VVD

Technische vragen

Raadsvoorstel inzake vaststelling visie maasheggen 2020

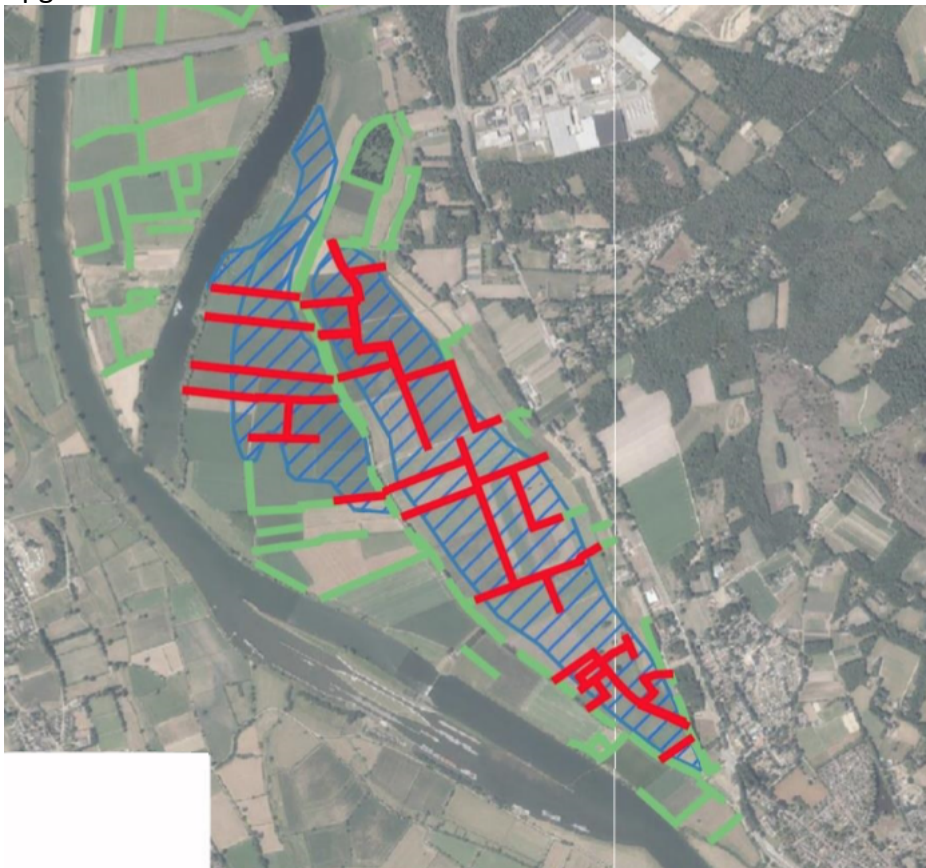
Vraag: Hoe denkt het college het streefbeeld uit de visie Maasheggen, en dan in het bijzonder 'parel 2'; Maasheggenfort Gennep, past in de opgave van de raad uit 2013? Ter illustratie het zoekgebied voor waterstandsdeling en 'parel 2':

Reactie: In de Visie Maasheggen is een streefbeeld weergegeven. Uitgaande van dat streefbeeld kan adaptief worden onderzocht waar het optimum ligt tussen hoogwaterveiligheid, delfstoffenwinning, landschapsversterking en versterking van ons recreatief-toeristisch perspectief.
